三明旻和医药科技有限公司
医药中间体及含氟医用材料生产项目
规 划 设 计 方 案——变更对比

医药中间体及含氟医用材料生产项目方案调整说明

版次	说 明	日期	设计	制图	校 核	审 核	审 定
山东鸿运工程设计有限公司				2019	三明旻和医药科技有限公司		
总平面布置图调整后				设计项目	含氟核苷类中间体等系列产品		
				设计阶段	竣工图		
比 例	1:500	第 1 张 共 1 张	专 业	总图	图 号	18202-00-Z-01

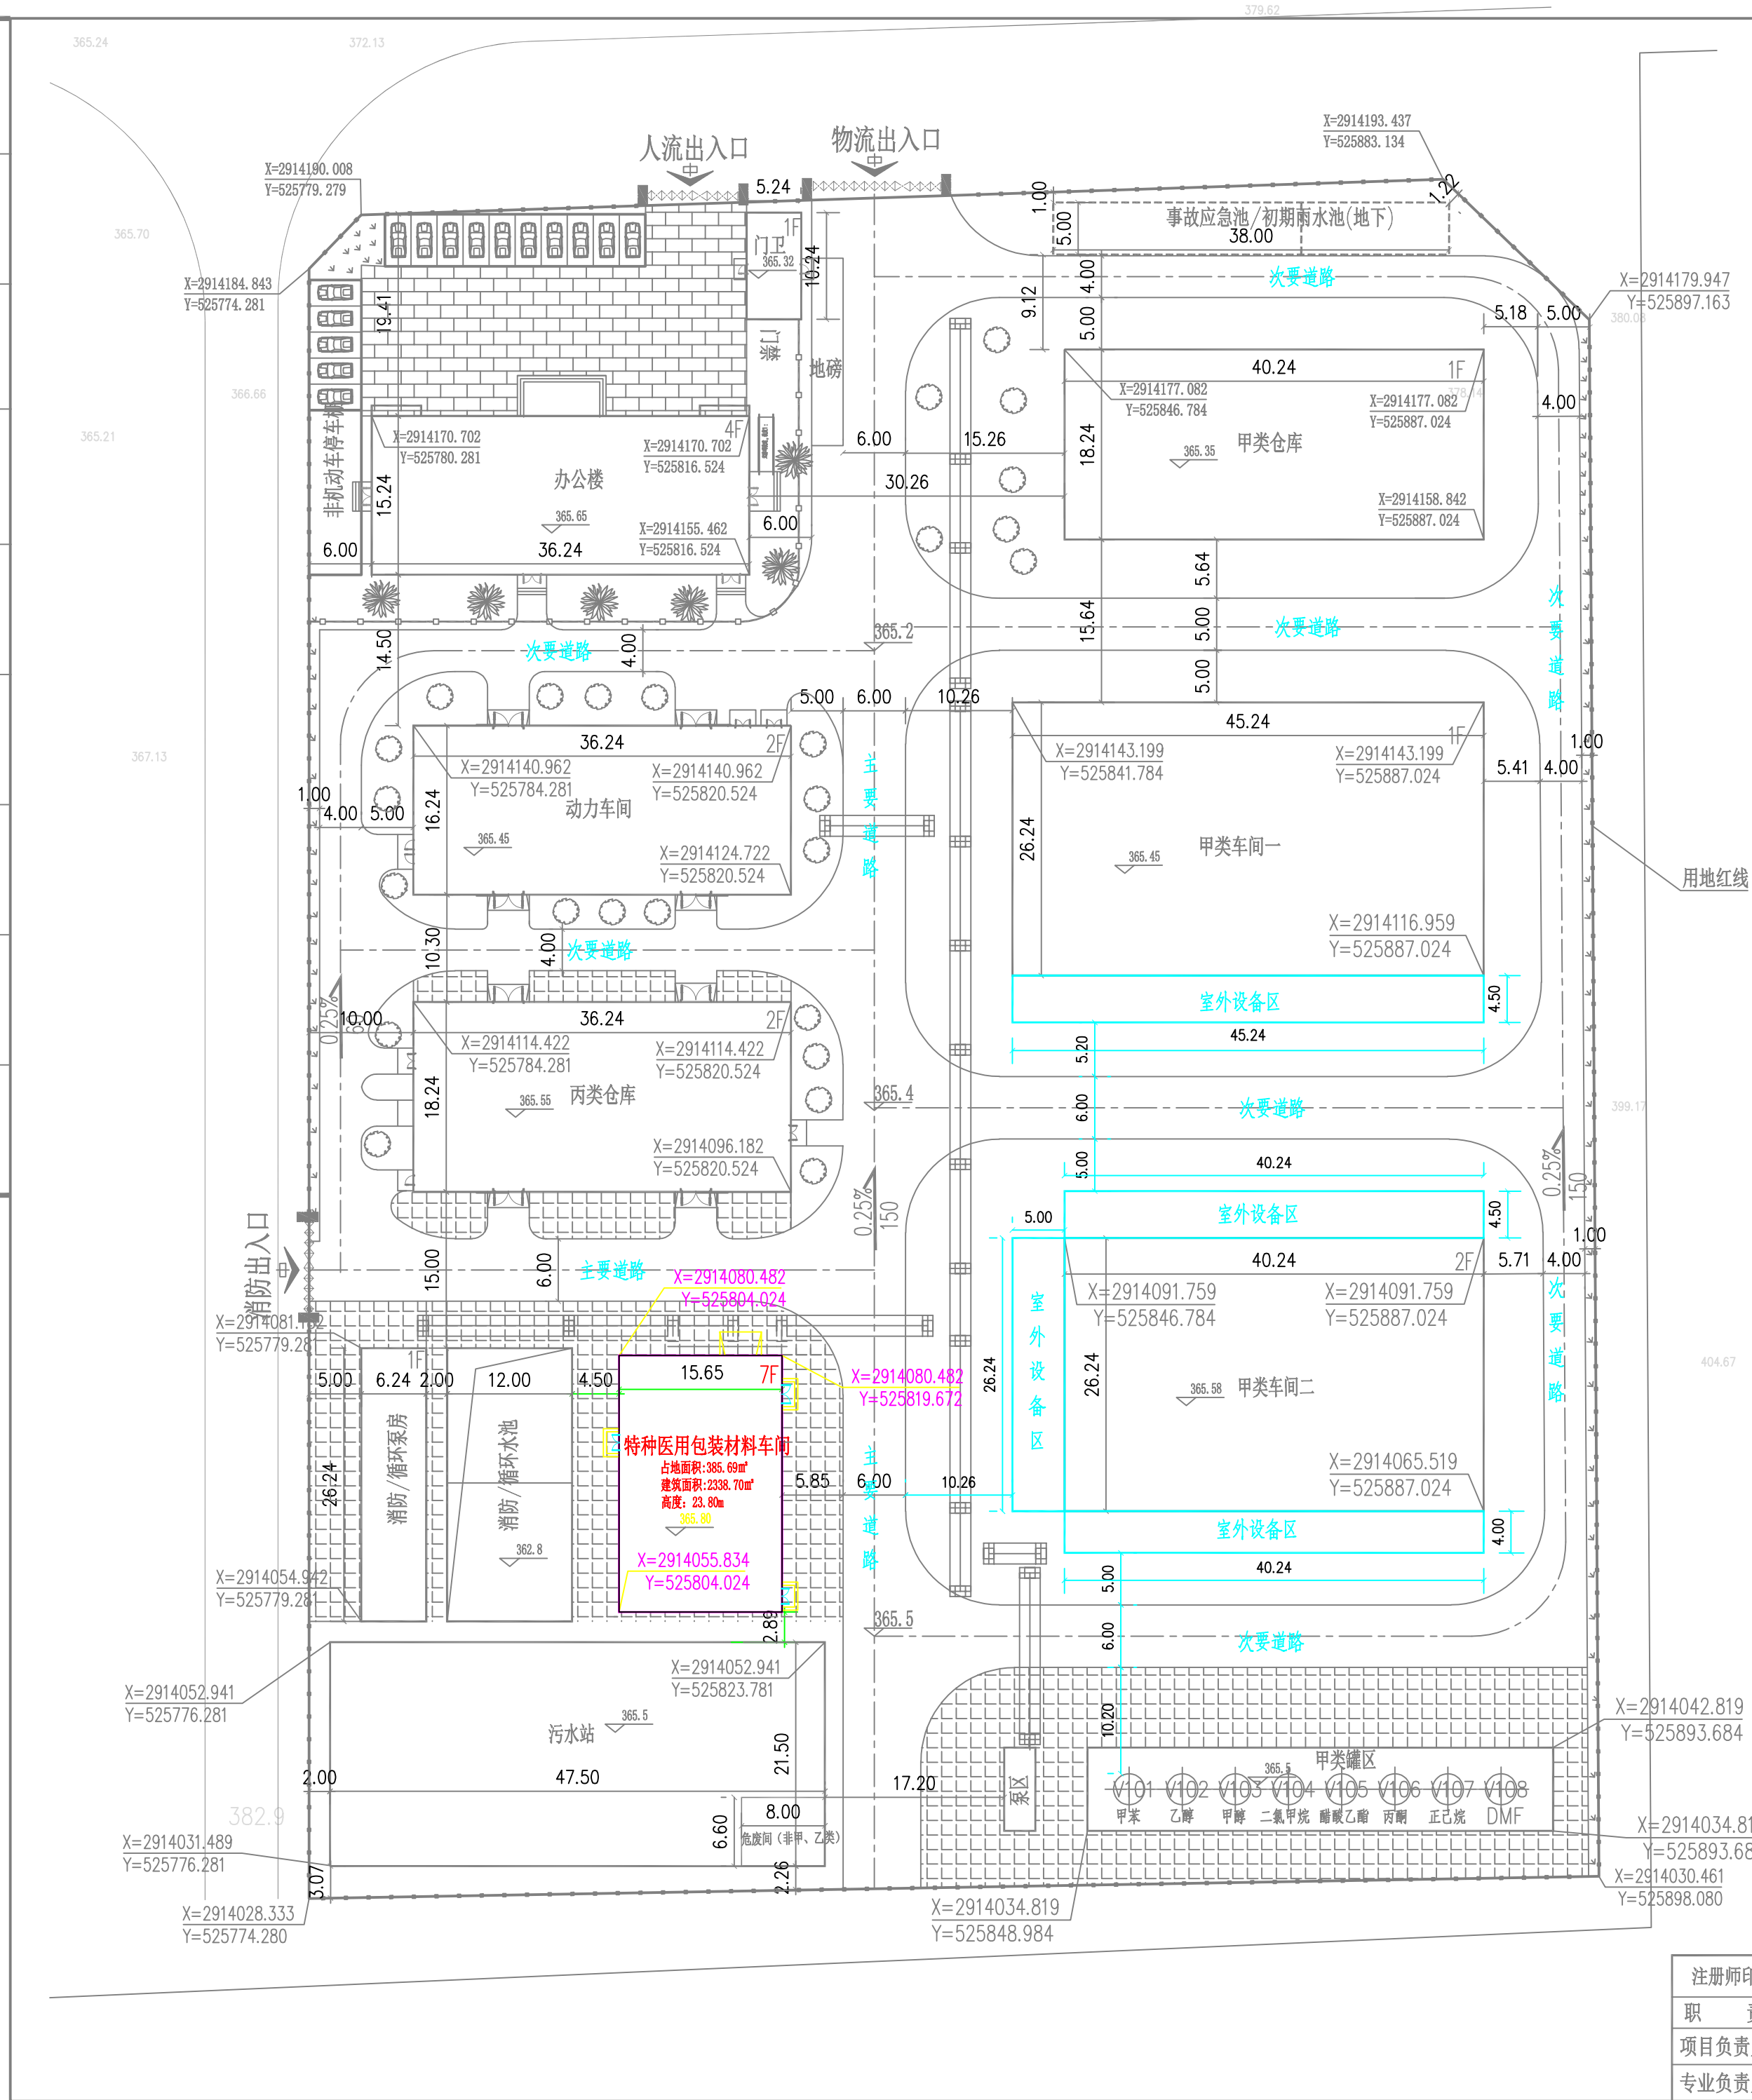
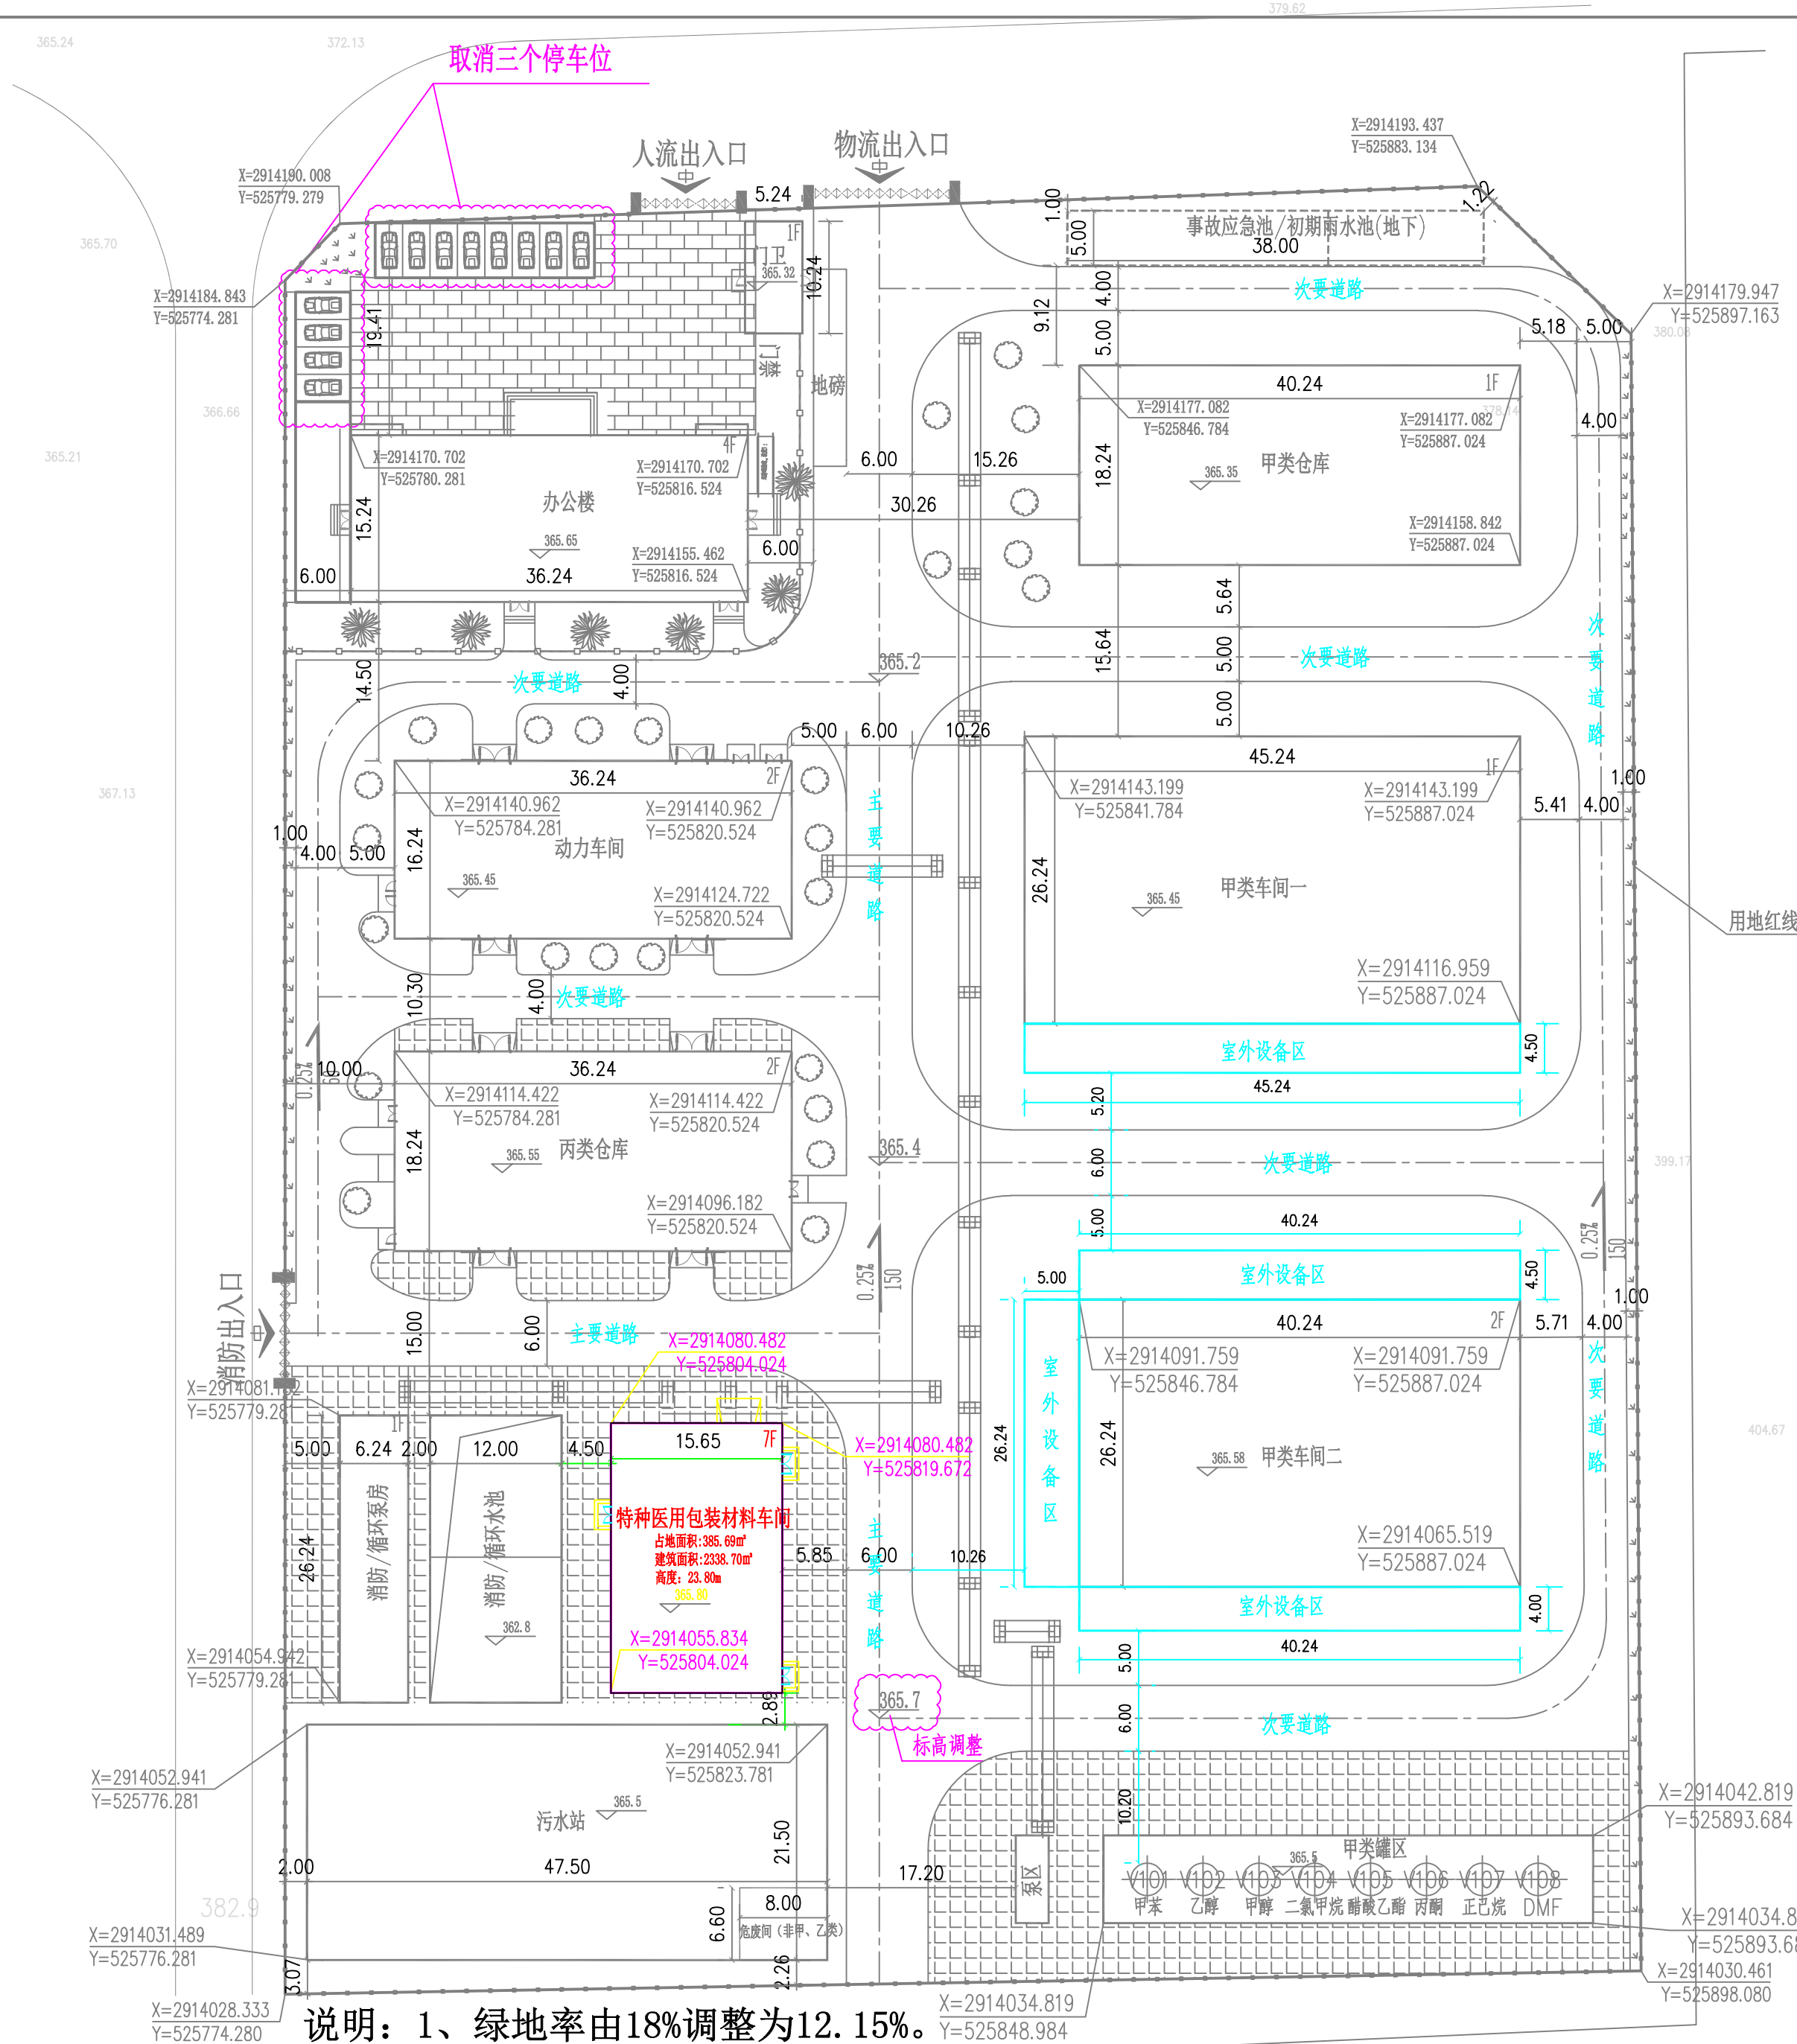
1、取消总平面图中的局部绿地，绿地面积由 3666.66 m²调整为 2421.56 m²，绿地率由 18%变更为 12.15%（变更原因：应业主要求增加室外人行通道及厂房、仓库室外堆放设备及材料等硬化场地）；

2、减少总平图中停车位的数量，停车位数量由 15 个调整为 12 个（变更原因：应业主要求，为了控制办公区停车数量及增加企业宣传栏）；

3、更正总平图中本次新建丙类车间室外地面高程，将室外高程 365.50m 更正为 365.70m（变更原因：建设单位前期提供的数据错误）；

- 说明: 1、绿地率由18%调整为12. 15%。
2、车位数由15个调整为12个。
3、新建丙类车间室外标高由365. 500m调整为365. 700m。
